**КАЛИБРЫ-ПРОБКИ ГЛАДКИЕ ДВУСТОРОННИЕ
С НЕПОЛНЫМИ НЕПРОХОДНЫМИ ВСТАВКАМИ
ДИАМЕТРОМ СВЫШЕ 6 ДО 50 ММ**

**ГОСТ
14811—69***

ГОСТ 14811—69 Пробки двусторонние с неполными непроходными вставками диаметром свыше 6 до 50 мм. Конструкция и размеры

Изменение № 1

Черт. 1

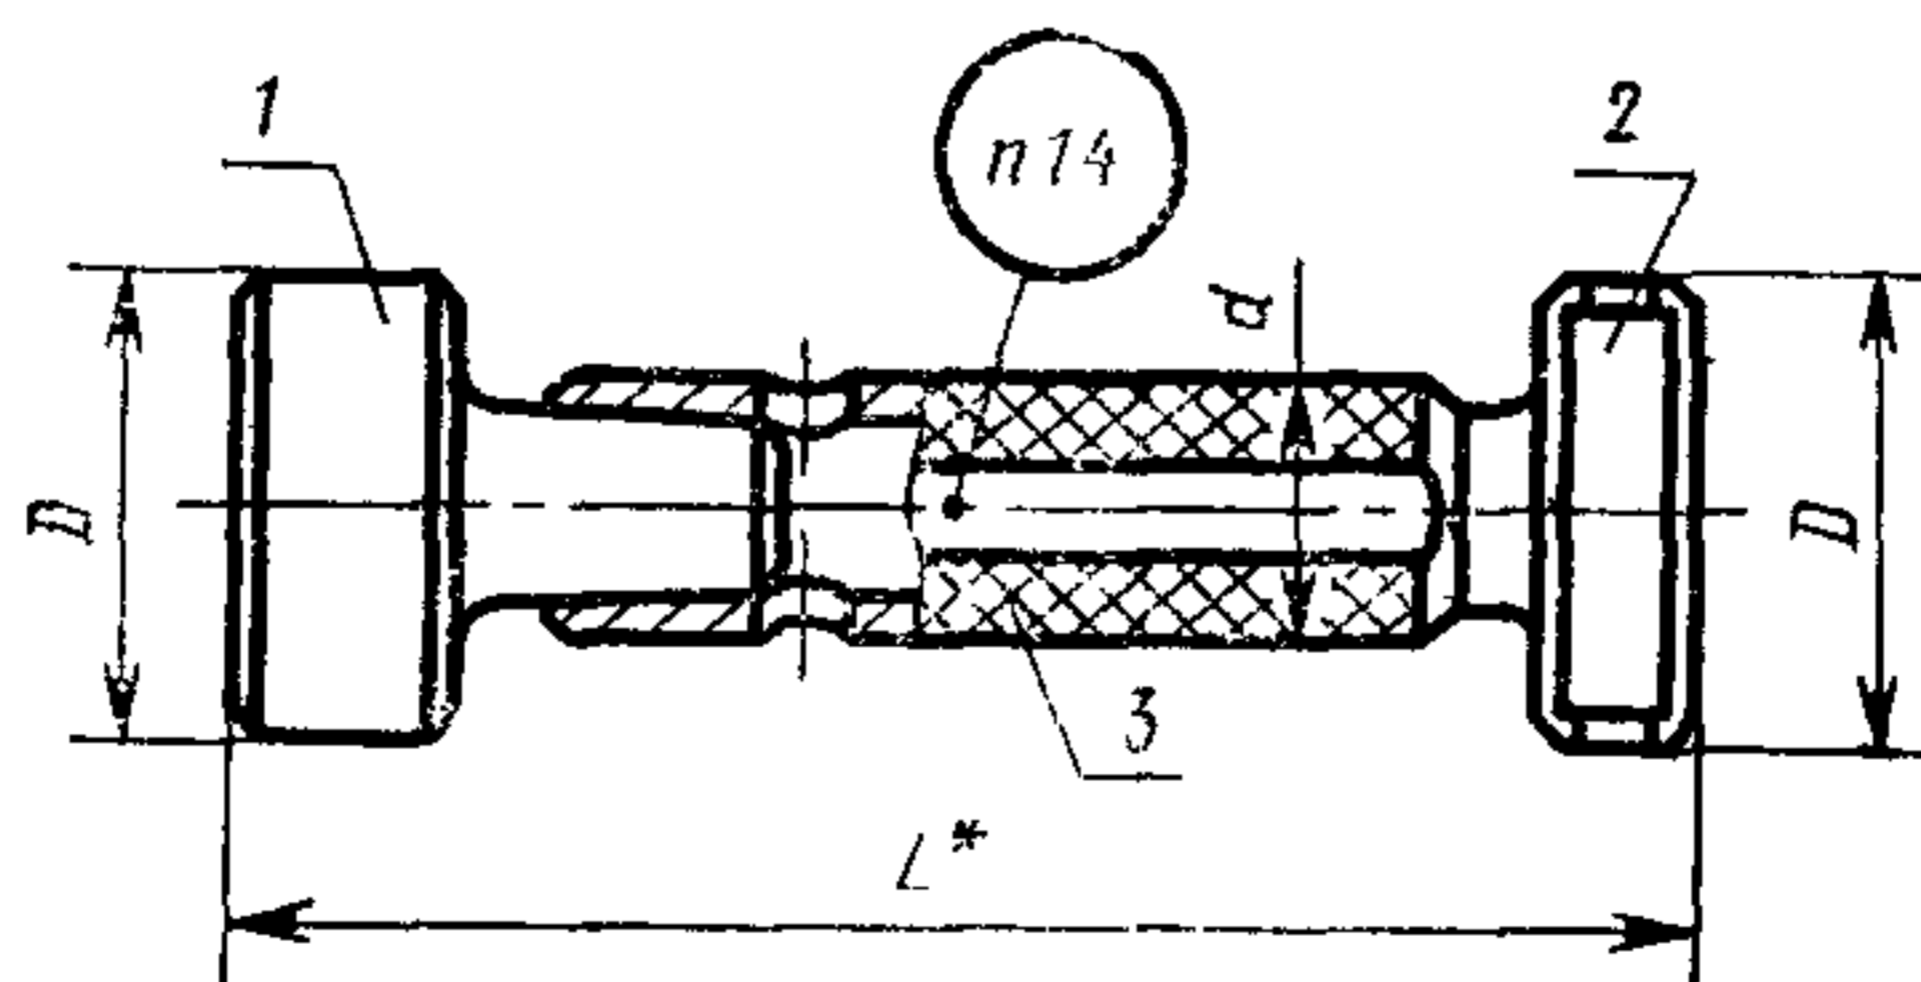
Пункт 1.1. Чертеж 1. Заменен размер:
 L на L^* .

Пункт 1.1. Чертеж 1 дополнен сноской:
«* Размер для справок».

Черт. 2

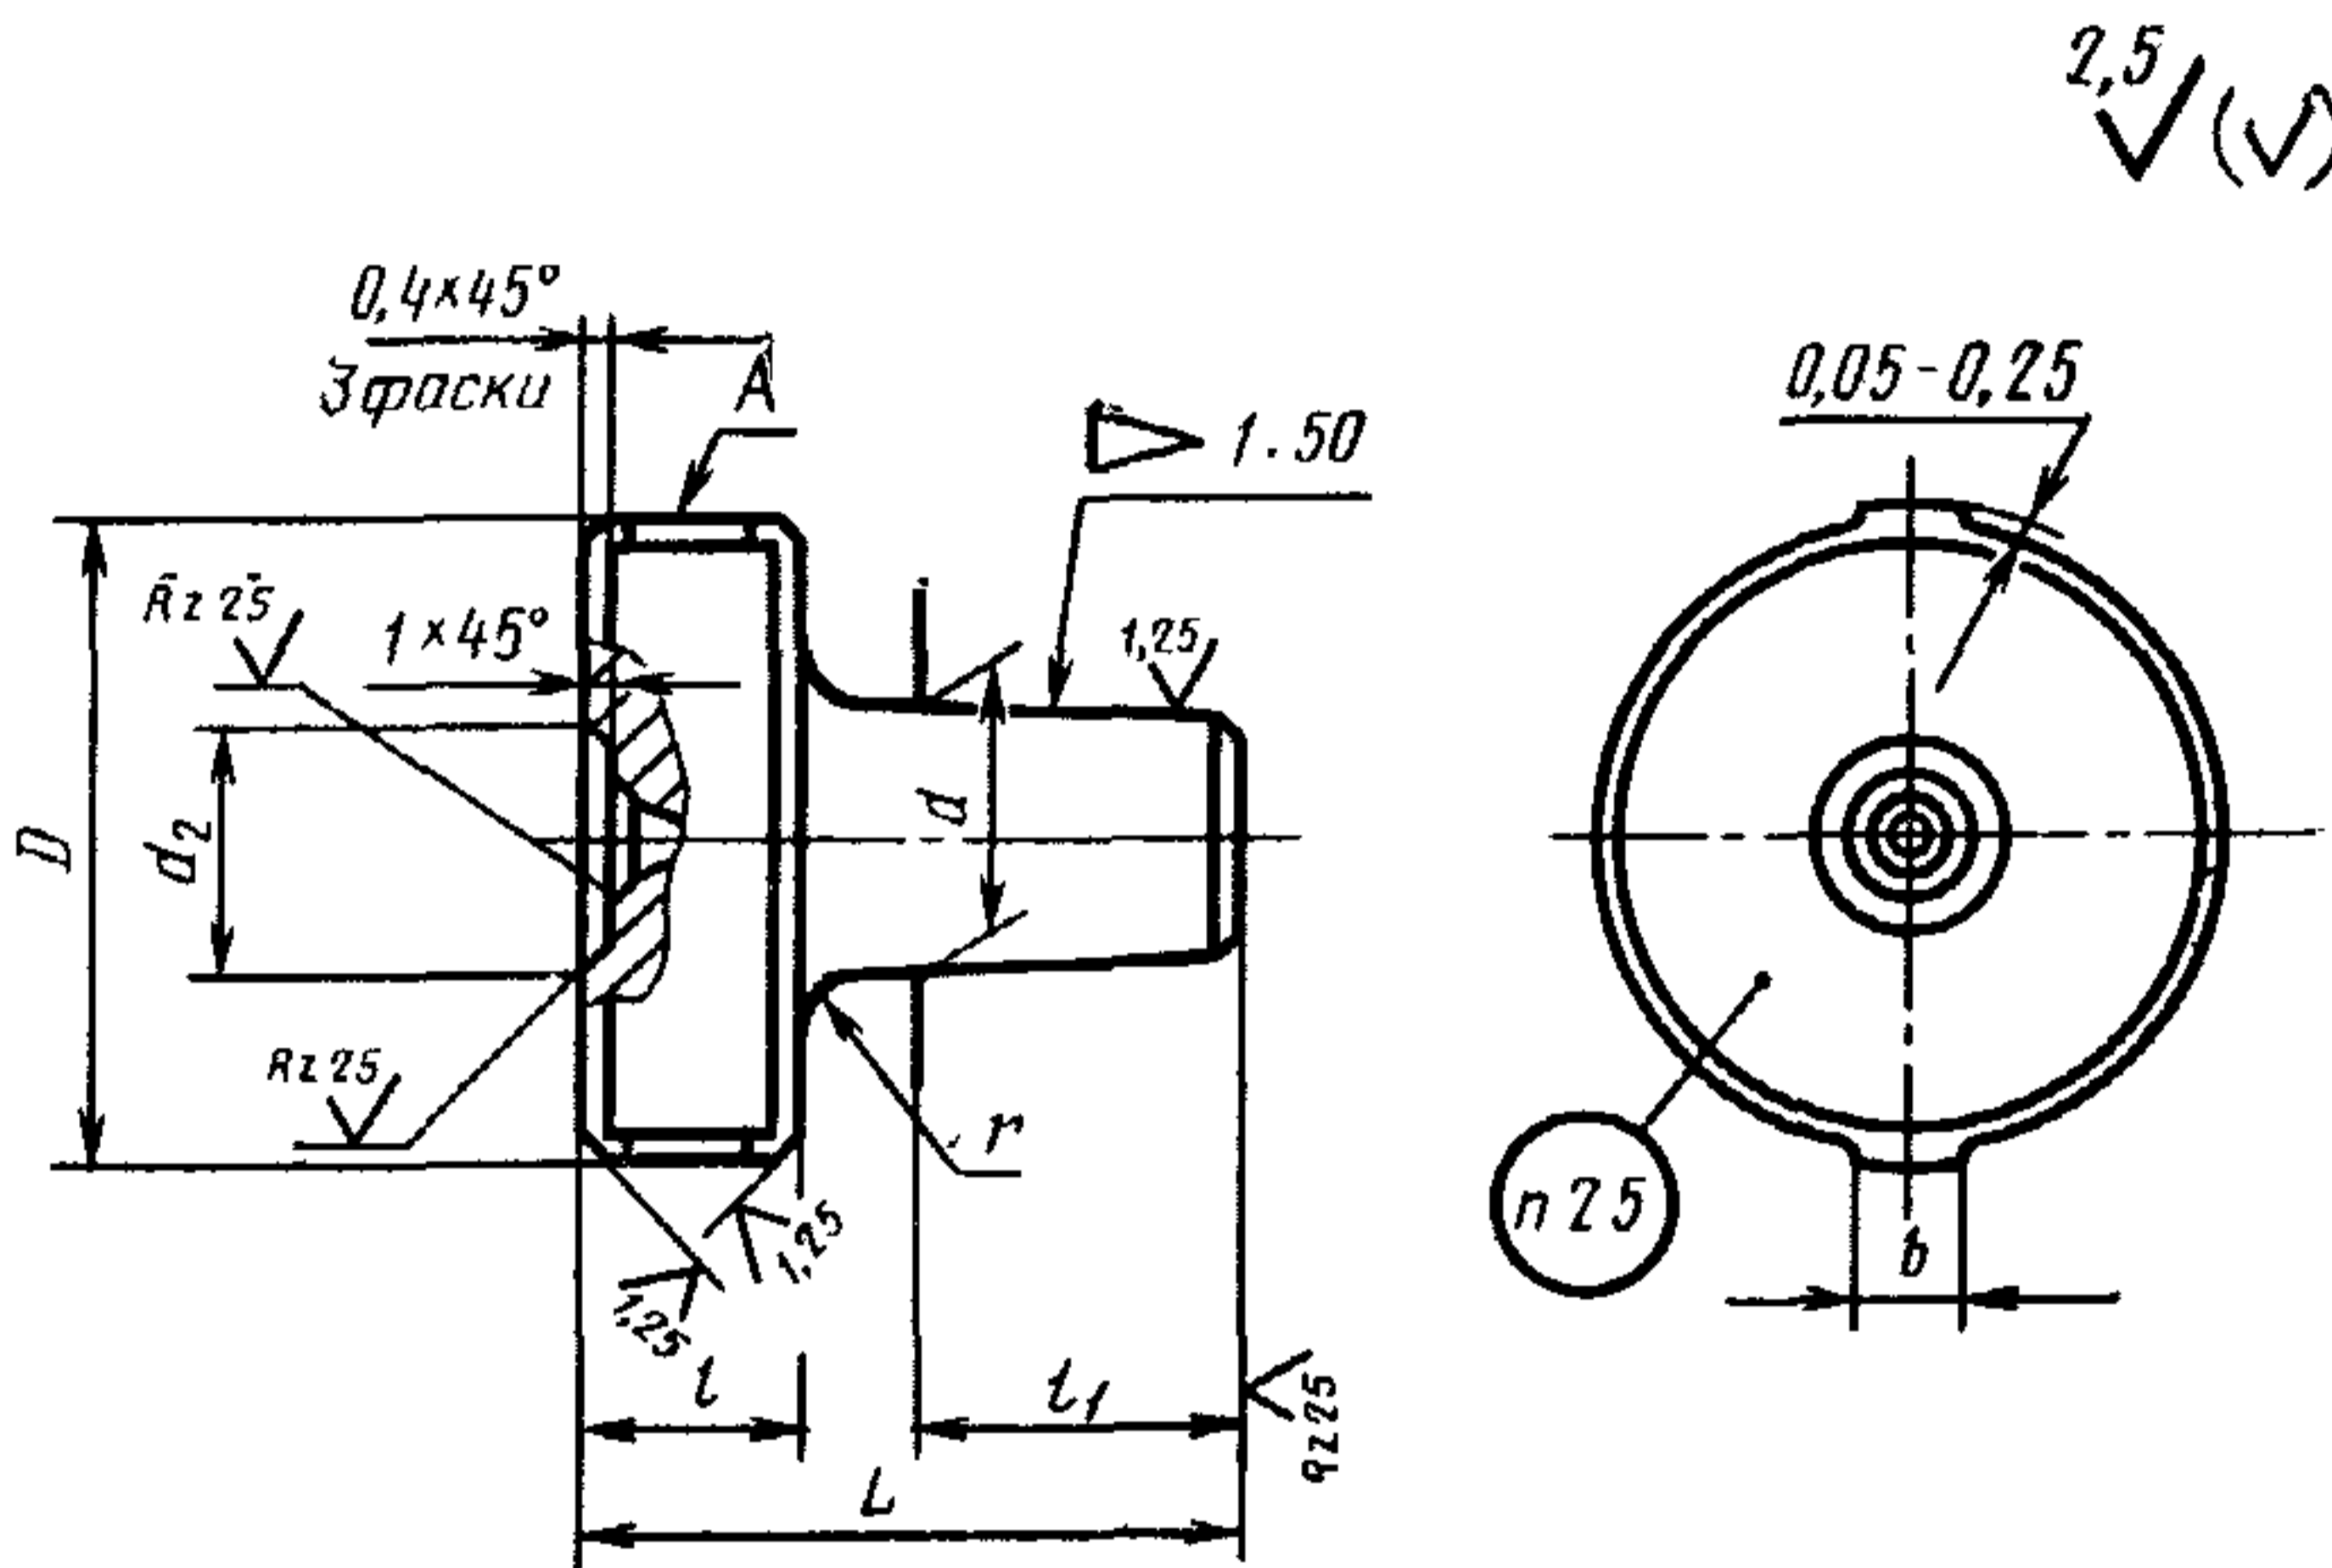
Пункт 2.1. Чертеж 2. Заменено обозначение шероховатости:

$\nabla 4$ на $\nabla \overset{10}{/}$

▽ 5 на $\sqrt{5}$

▽ 6 остальное на $\sqrt{2,5}$ ($\sqrt{\quad}$)

▽ 7 на $\sqrt{1,25}$

▽ 8 на $\sqrt{0,63}$
